# 企業の森～向井池東側園路の整備について

(平成27年度 向井池東側園路基本設計 計画平面図)

協議 3

# 企業の森～向井池東側園路の整備について

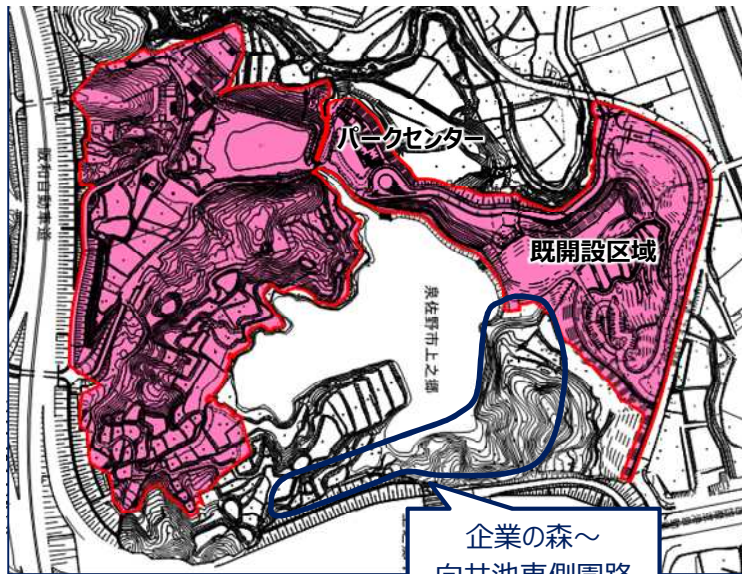
企業の森～向井池東側園路付近において、維持管理作業で伐竹した竹が搬出できず、竹林内に集積もしくは放置せざるを得ない状況となっている。今後、この区域を開闢した後も伐竹は必要不可欠な維持管理作業であるため、チップperを運搬できるルートを作り、良好な維持管理作業ができるようにしたい。

→ 現況では伐竹したものを集積している場所となっている

→ 山側の枯竹を境界沿いでチップper化した後、チップperを下すことができるルートを整備し、その後池周辺の竹をチップper化

→ 竹以外の既存木も整理が必要

→ チップperを運搬できるように、④-1の部分は斜度が緩くなるように削る

→ チップperを運搬できるように、④-2の部分は段を削って幅員を拡幅する

→ 高速道路への倒竹防止も兼ねて、境界沿いにチップperが通れる程度の幅の通路を整備

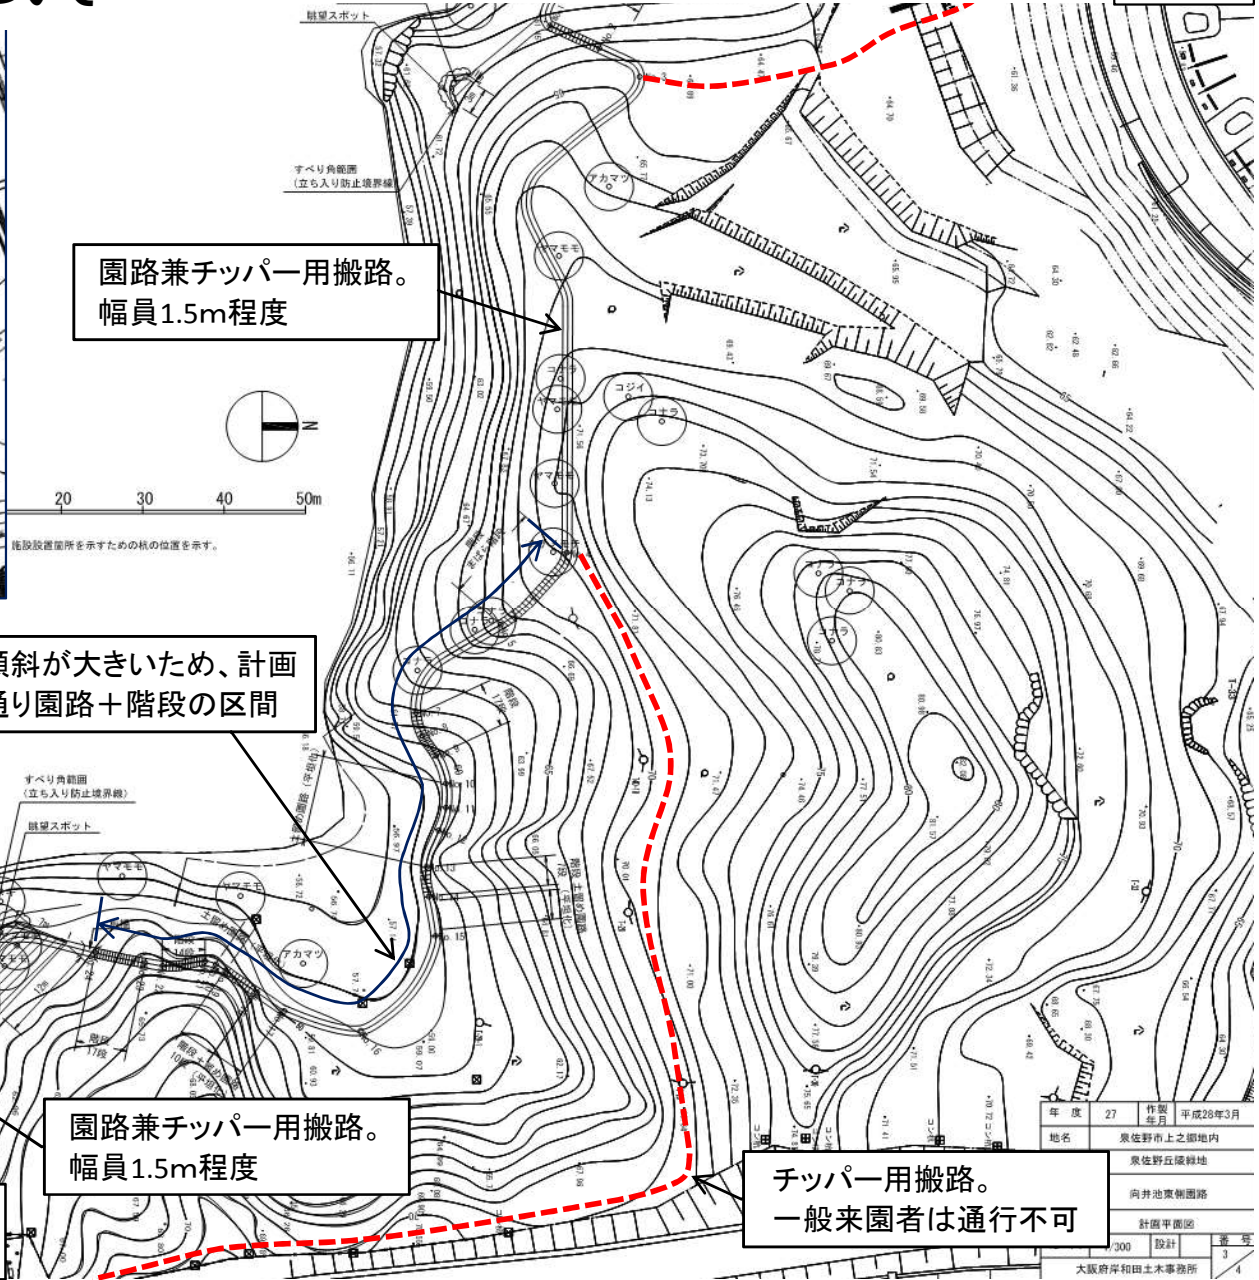
園路兼チップ用搬路。  
幅員1.5m程度

傾斜が大きいため、計画  
通り園路+階段の区間

階段をスロープに変更  
(一部幅員拡幅)

園路兼チップ用搬路。  
幅員1.5m程度

チップ用搬路。  
一般来園者は通行不可

平成28年度工事予定  
(有刺鉄線柵取り替え)
